# 정기(기동점검) 점검 결과보고

## [동부간선도로(창동~상계구간) 지하차도 건설공사(우선시공분)]

- 점검일시 : 2022.01.13 (목)
- 점검결과
- ◆ 점검자 : 박상종

○ 추락재해 예방(토목부)

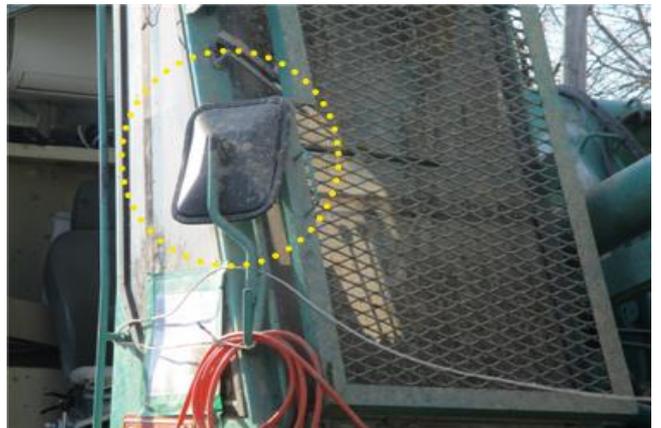
- 상계교 구간 천공기 리더부에는 수직구멍로프를 설치하고 구멍로프에는 근로자 추락 시 지지될 수 있도록 추락방지대를 설치 바람.
- 천공기 후사경은 사각지대가 최소화될 수 있도록 위치를 조정 바람.
- ※ 산업안전보건 기준에 관한 규칙 제42조(추락의 방지)

○ 건설기계 안전(토목부)

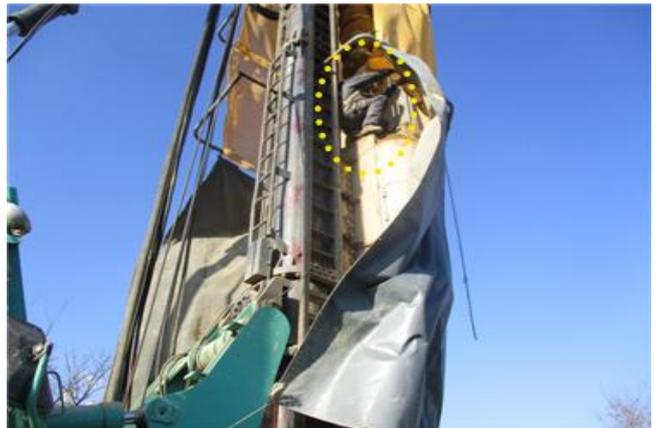
- 굴삭기는 작업 중 버킷 이탈에 의한 충돌, 낙하 등 안전사고가 발생하지 않도록 이탈방지핀을 체결하고 작업하도록 관련 운전자 안전교육 바라며, 후방 카메라는 후면 사각지대가 최소화될 수 있도록 조정 바람.

- 천공기, 굴삭기, 펌프카, 레미콘트럭 등 제한된 작업구간에서 동시에 작업할 경우 장비 간 충돌, 장비와 근로자 간 협착, 충돌 등 안전사고가 발생하지 않도록 신호수를 배치 바람.
